INFORME TÉCNICO DE PROPUESTAS CIUDADANAS

3 ID 444 TÍTULO ACONDICIONAMIENTO DE LA ENTRADA DE ALUMNOS DEL IES TIEMPOS MODERNOS

INFORME DE VIABILIDAD TÉCNICA (aspectos técnicos, competenciales, jurídicos o legales, etc.)

A3 - ESCALA 1/4.000

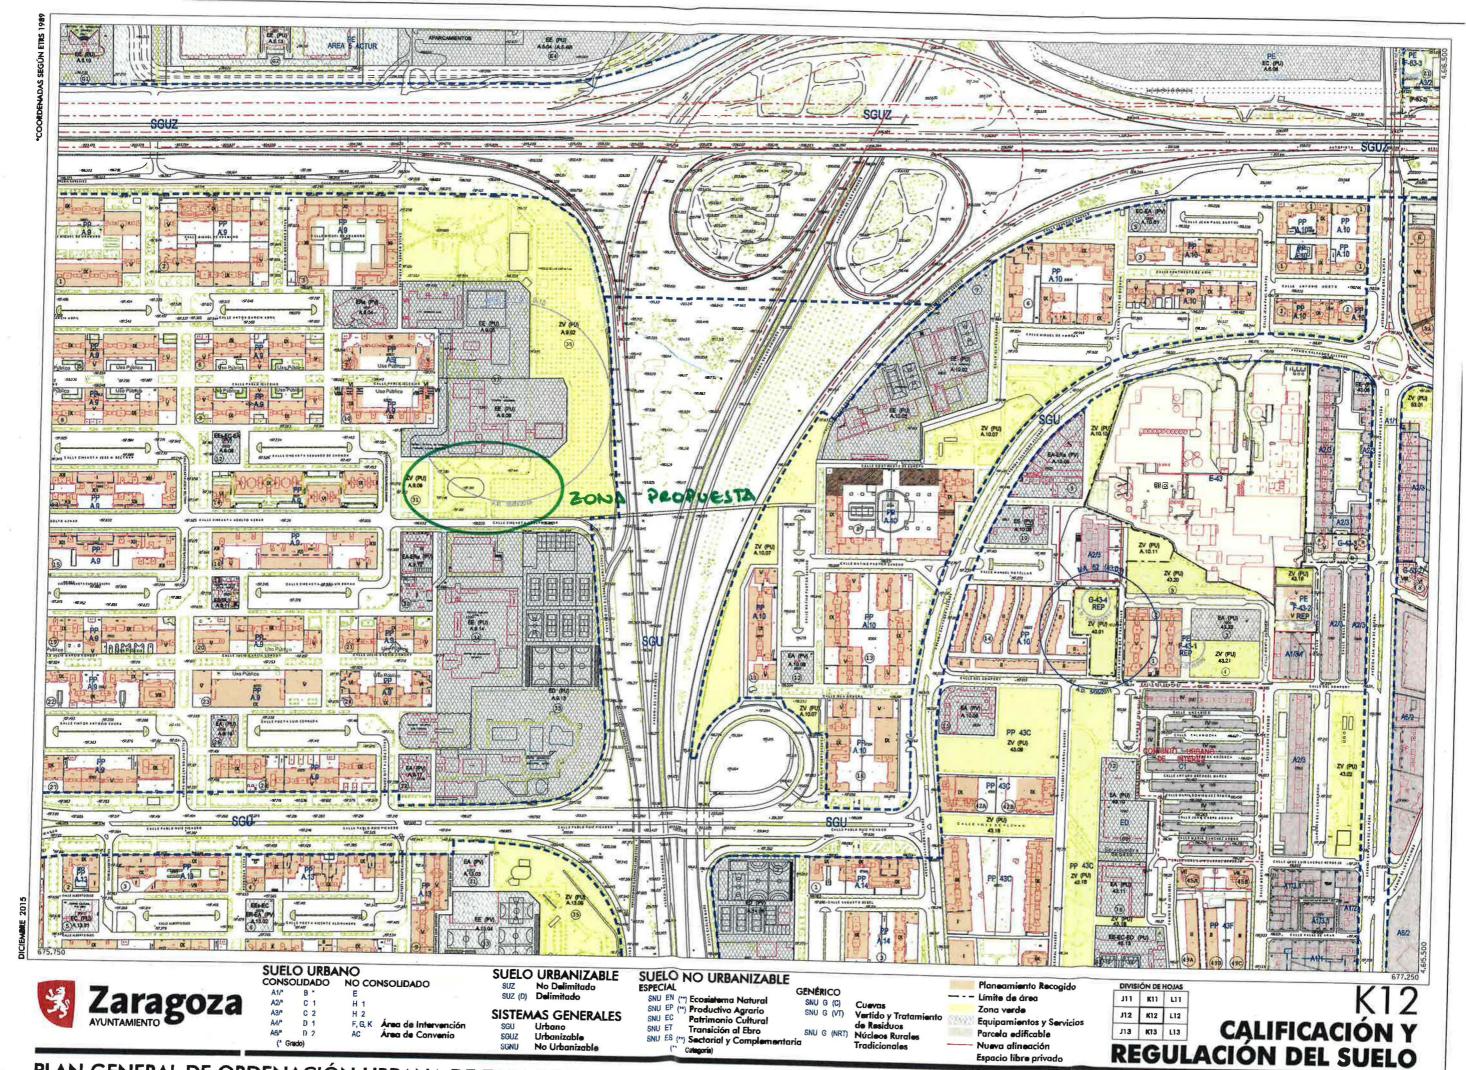
La pavimentación de los andadores es viable técnicamente por tratarse de una superficie sensiblemente plana sin importantes desniveles.

Se propone la pavimentación de un andador desde la acera de C/ Segundo Chomón y en paralelo con la valla del centro hasta el nuevo acceso al Centro por el Parque de los Cineasta, y otro desde la C/ Adolfo Aznar hasta la puerta de acceso de IES Tiempos Modernos, ambos de 5 m. de anchura y según plano adjunto.
